改善箇所説明

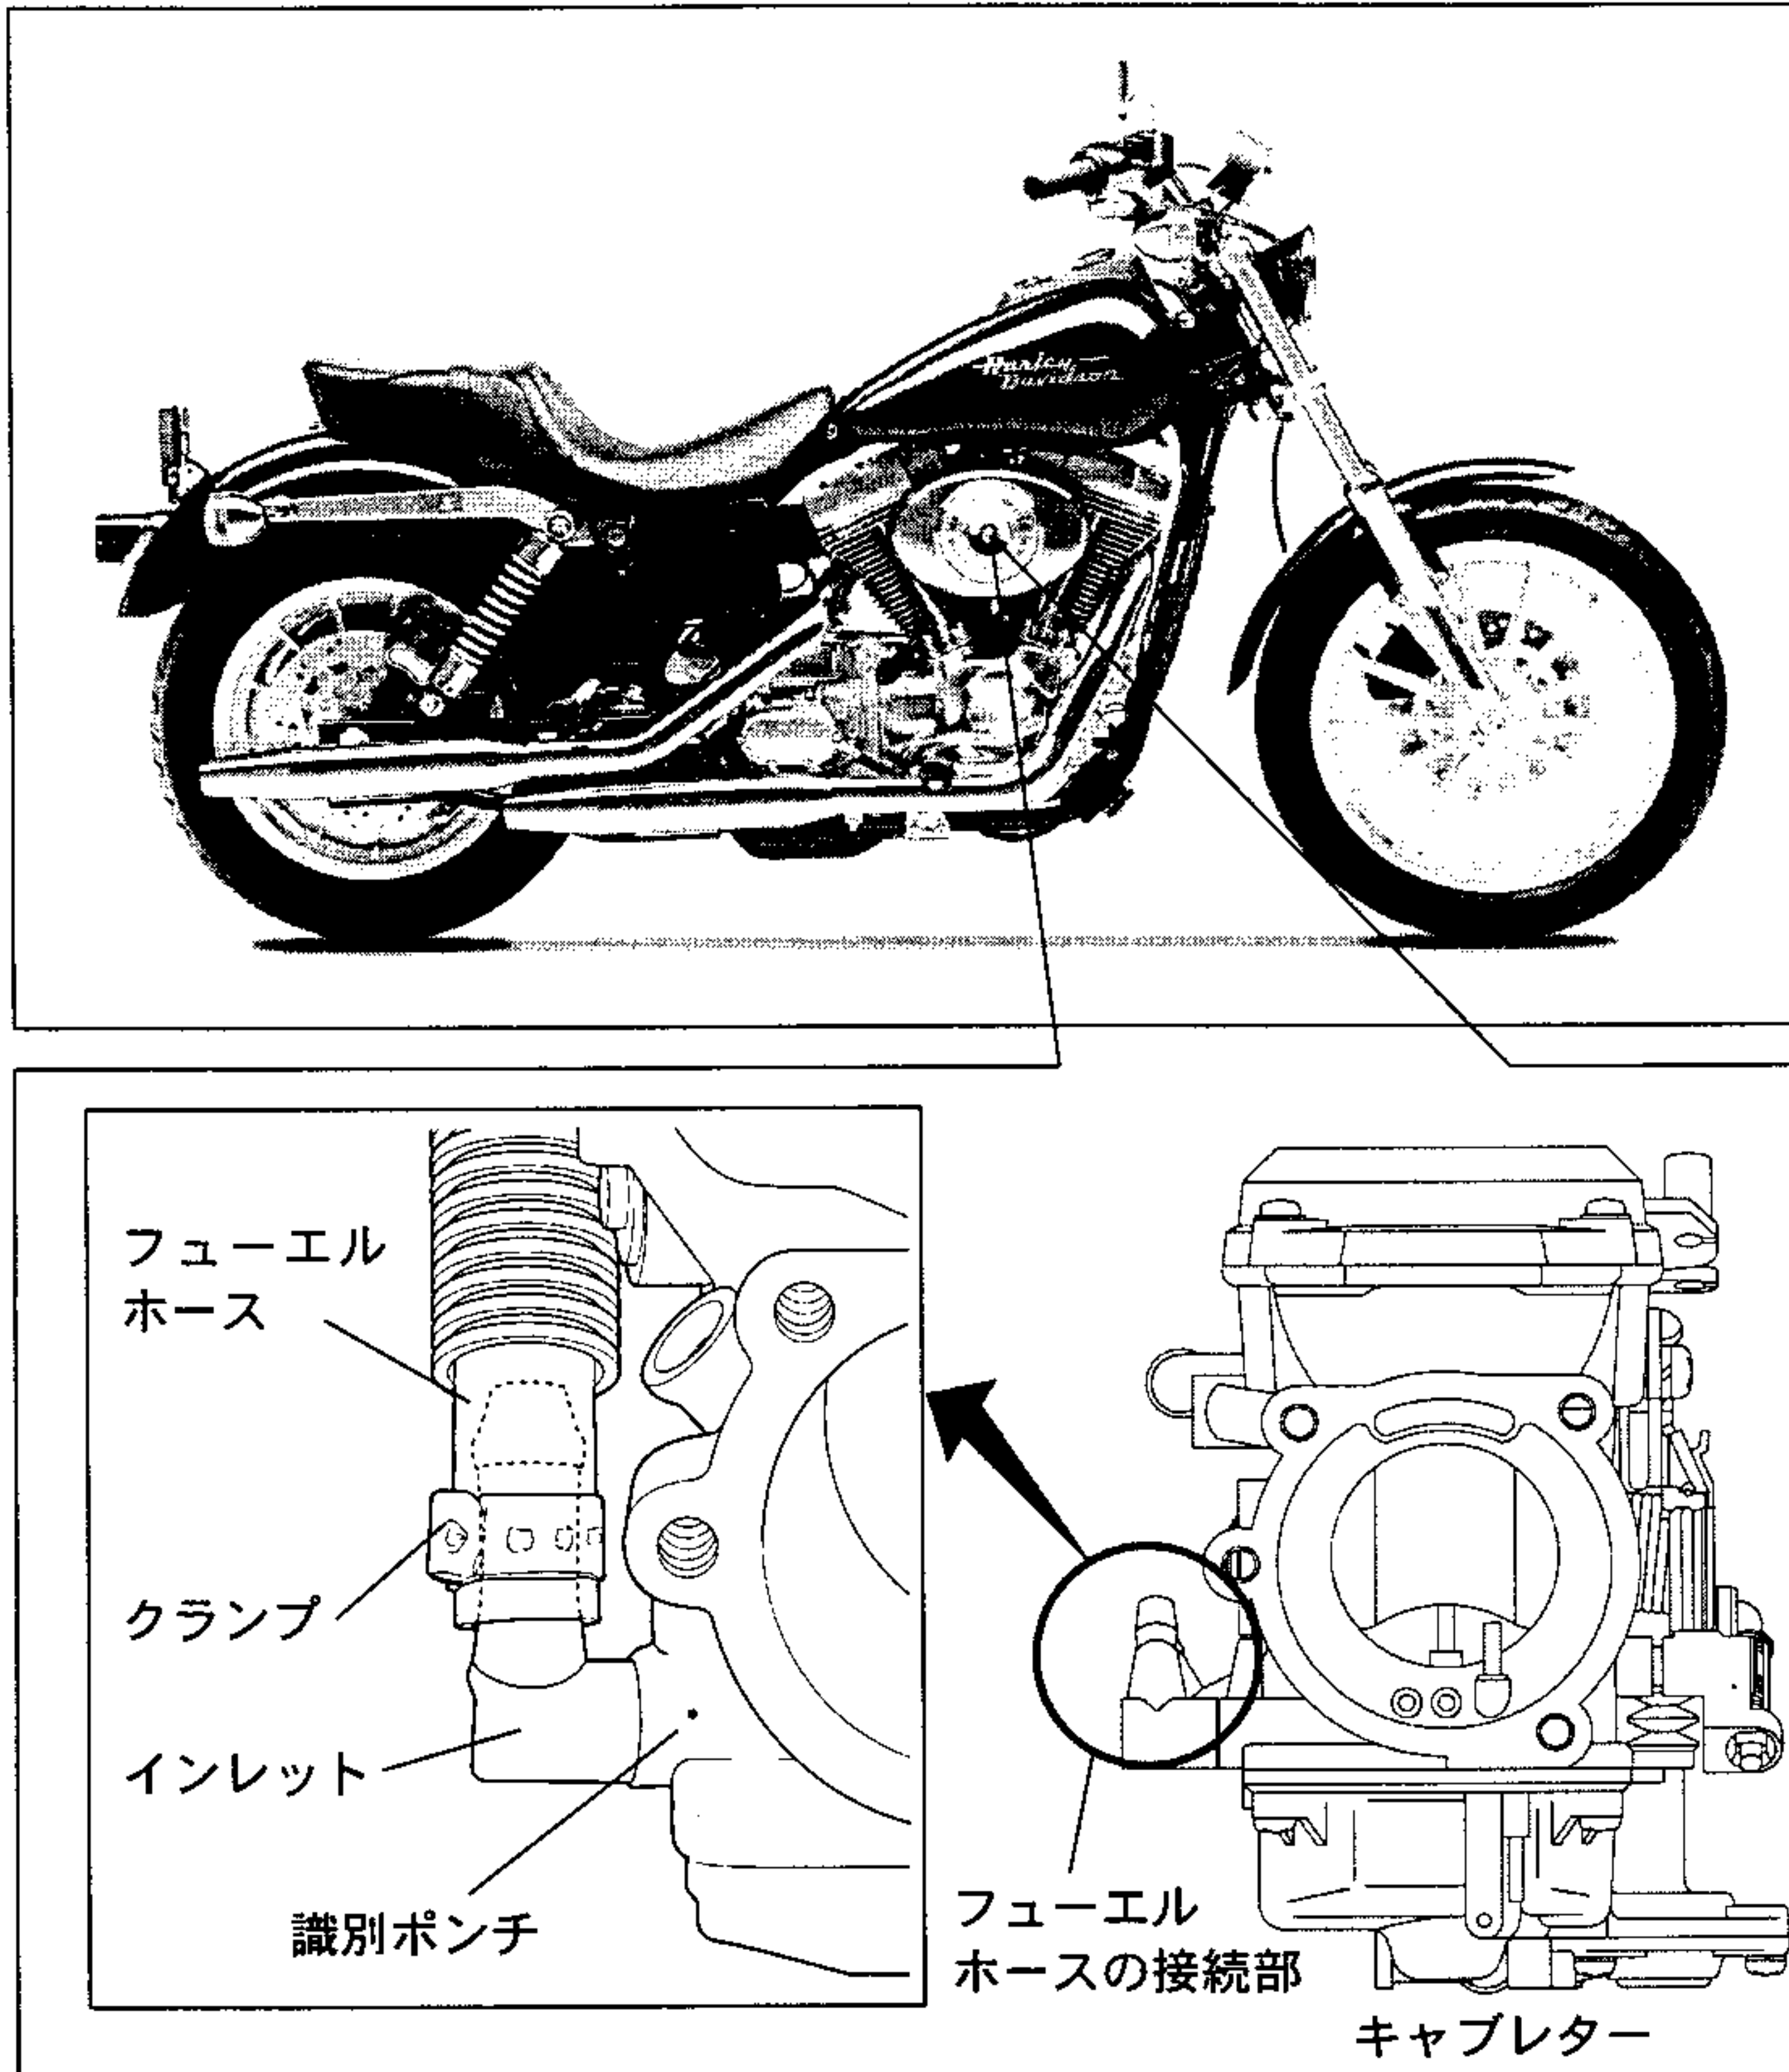
基準不適合箇所

燃料装置において、燃料ホースのキャブレター側締付クランプが規定の位置に取り付けられていないものがあるため、そのままの状態で使用を続けると、車体の振動により当該ホースが外れることがあり、最悪の場合、燃料が漏れて原動機が停止するとともに火災に至るおそれがある。

全車両、燃料ホースのキャブレター側締付クランプの取付位置を点検し、規定の位置に取り付けられていない場合は、新品のクランプを用いて規定の位置に取り付ける。

キャブレターの上図の位置に識別用のポンチマークを刻印する。
